pour : réalisation d'une centrale photovoltaïque de
production d'électricité (1 structure de livraison
composée de 3 bâtiments, 4 sous-stations de
distribution, un ensemble de panneaux
photovoltaïques, une clôture d'enceinte)

adresse terrain : chemin de l'Ardoise, à Laudun-
l'Ardoise (30290)

ARRÊTÉ n° 30-2019-07-25-001
accordant un permis de construire au nom de l'État

Zone de protection de la ligne dans le plan vertical

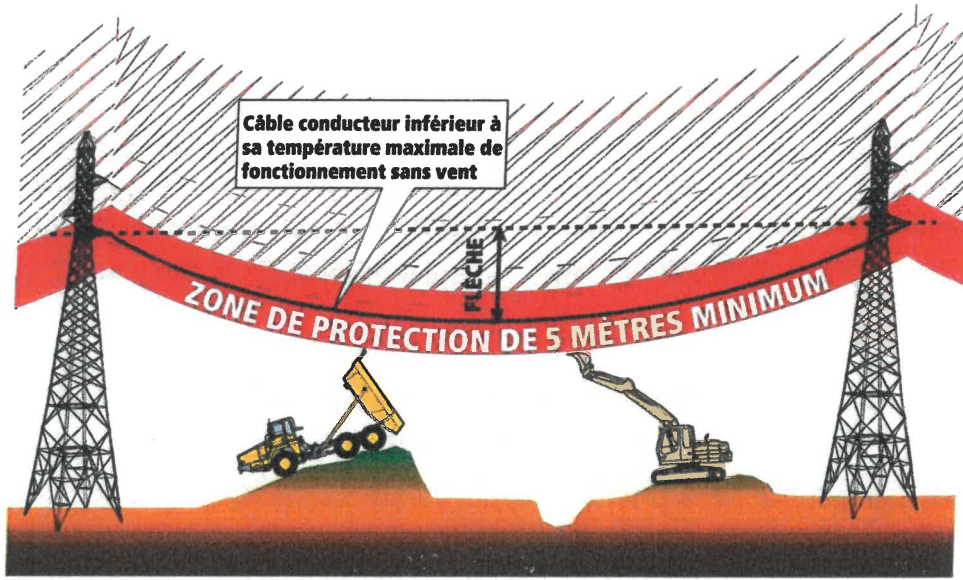
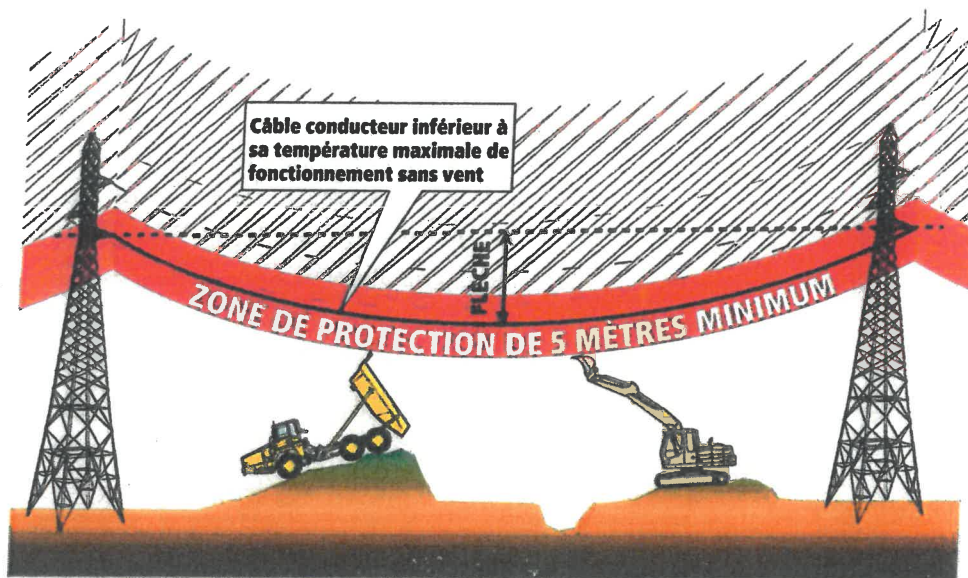
Les opérations ci-dessous ne peuvent être entreprises que dans la mesure où leurs modalités de réalisation ont été définies en accord avec RTE :

- travaux en élévation à moins de 5,00 m du câble.
- Terrassement à moins de 35 m des pieds de pylônes.
- Modifications des accès aux pylônes.
- Modifications du niveau du sol sous la ligne et au pied des pylônes.

En aucun cas les pylônes ne doivent être utilisés comme point d'appui ou moyen d'escalade.
